**Mise en compatibilité du plan local d'urbanisme de
Alizay
avec la déclaration d'utilité publique
du projet de contournement Est de Rouen – Liaison A28-A13
présentée par le Préfet de Région**

**Avis de l'autorité administrative de l'État
compétente en matière d'environnement
sur le dossier présentant la mise en compatibilité du PLU et
comprenant le rapport environnemental**

RESUME DE L'AVIS

Figure 1 : Bande EPDUP dédiée au projet de liaison A28-A13
- Source : extrait du dossier (pièce G)

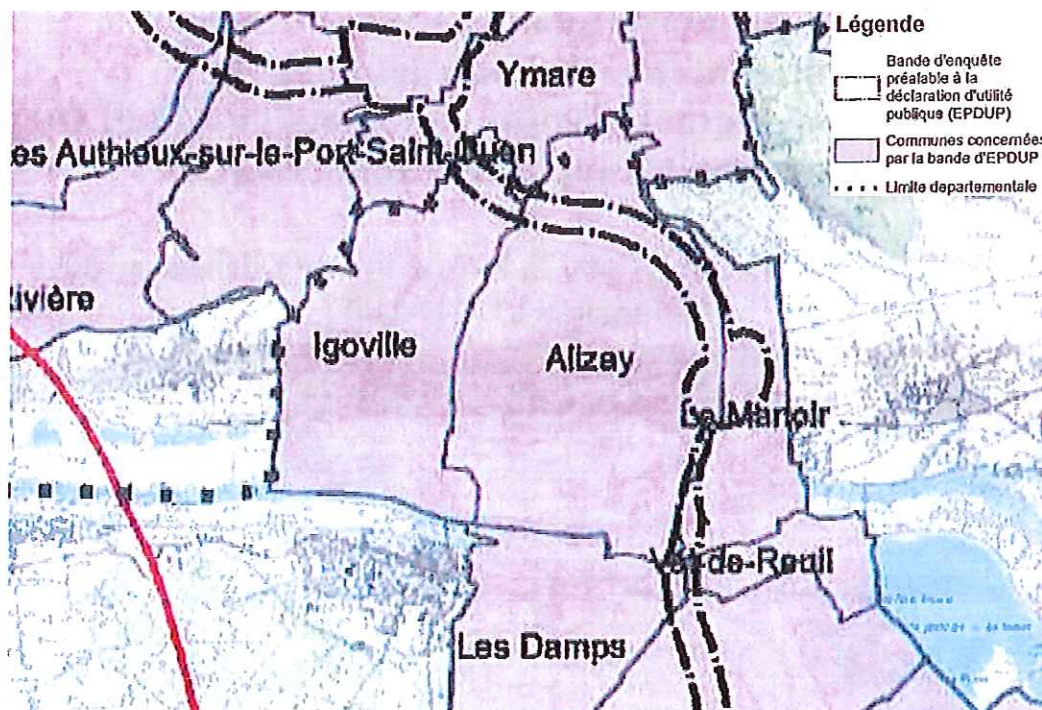
Les modifications qu'il convient d'apporter consistent à reporter cette bande au règlement graphique et à préciser au règlement écrit, par la création de secteurs spécifiques indicés IR, les dispositions nécessaires à la mise en œuvre du projet, notamment la possibilité d'y réaliser des affouillements et des exhaussements des terrains. Elles concernent 72,2 ha de zone naturelle "N", 27,4 ha de zone agricole "A" et 9,5 ha de zone à urbaniser "AUe". Sont également déclassés 24,5 ha d'espaces boisés classés, afin de permettre d'y procéder aux déboisements nécessaires.

=> le passage de 27,4 ha de zone A, de 72,2 ha de zone N et de 9,5 ha de zone AUe en zone indiquée "IR" susceptible d'être concernée par la mise en œuvre du projet d'infrastructure et pour lesquelles les règles d'occupation du sol sont modifiées, les surfaces finalement impactées étant approximativement évaluées à 8,7 ha d'espaces agricoles, 27,6 ha d'espaces naturels et 1,3 ha de zones à urbaniser qui perdent leur vocation, ce qui représente respectivement 7,02 %, 7,11 % et 4,14 % des surfaces actuelles de ces espaces,

=> le déclassement de 24,5 ha d'EBC, les boisements réellement détruits étant évalués à 5,4 ha,

Compte-tenu de cet enjeu fort de continuité écologique, sauf pour la partie en viaduc, il aurait été intéressant de faire apparaître de façon plus détaillée la prise en compte de SRCE dans le projet de mise en compatibilité de ce PLU. De même, s'il est indiqué que le projet routier est intégré au PADD, le tracé de principe qui y figure ne traverse pas les bois, or en définitive le tracé retenu du projet intersecte très largement l'orientation du PADD « préservation des boisements ».
